Asunto: Notificación por medio electrónico de la resolución No. **ML 3101** de **14 OCT 2026**, referente a la aprobación de obra hidráulica de regulación, control y medición de caudal de la concesión de aguas superficiales.

POR MEDIO DE LA CUAL SE NIEGA LA MODIFICACION DE LA RESOLUCION No. 4238 DEL 29 DE DICIEMBRE DE 2023 PARA APROBAR UNOS DISEÑOS Y PLANOS DE OBRAS DE CONTROL Y MEDICION DE CAUDALES DE LA CORRIENTE RIO FRIO RIVERA

Por lo anteriormente expuesto, el profesional especializado de la Subdirección de Regulación y Calidad Ambiental mediante concepto técnico No. 2908 de fecha 5 de agosto de 2026, se permite conceptuar:

Curva de calibración

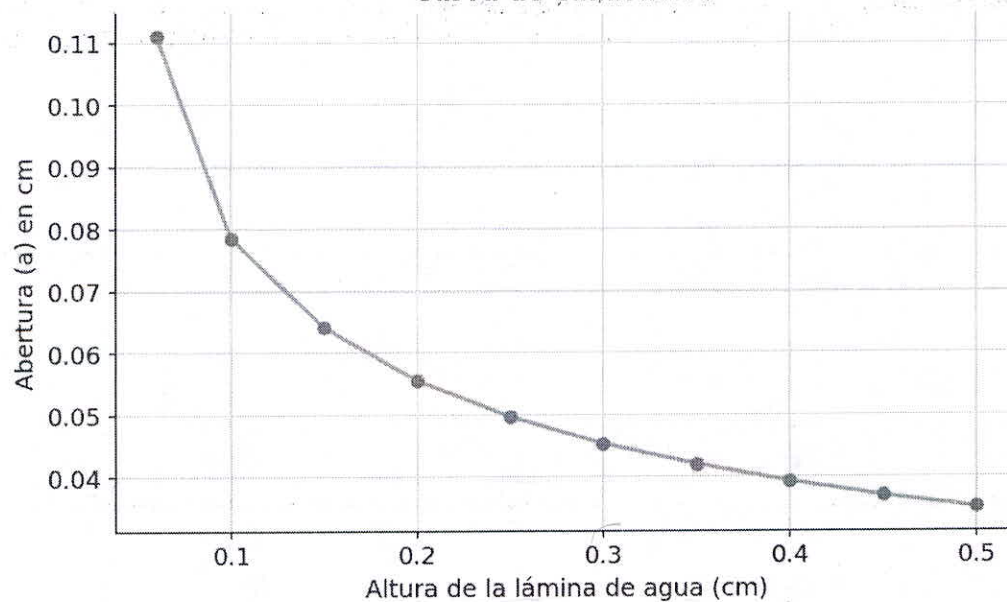
la propuesta para regular el caudal concesionado de 0,33 L/s consiste en una compuerta de 0,50 m de ancho, la abertura requerida es de apenas 0,0453 cm, equivalente a 0,453 mm, dimensión

que no permite garantizar un ajuste manual preciso, estable y repetible en condiciones reales de operación.”

ARTICULO SEGUNDO: Conceder un plazo de tres (3) meses, contados a partir de la notificación de la presente actuación, para que la señora SANDRA PATRICIA PÉREZ TOVAR, en calidad de Presidenta de la Junta Administradora del Servicio del Acueducto Vereda Los Medios, allegue una nueva propuesta técnica de obra de control, regulación y medición del caudal concesionado, ajustada a las condiciones hidráulicas reales de la derivación 18D51 de la quebrada Río Frío, acompañada de las respectivas memorias de cálculo, diseños hidráulicos y planos, en cumplimiento de lo establecido en el Decreto 1076 de 2015.
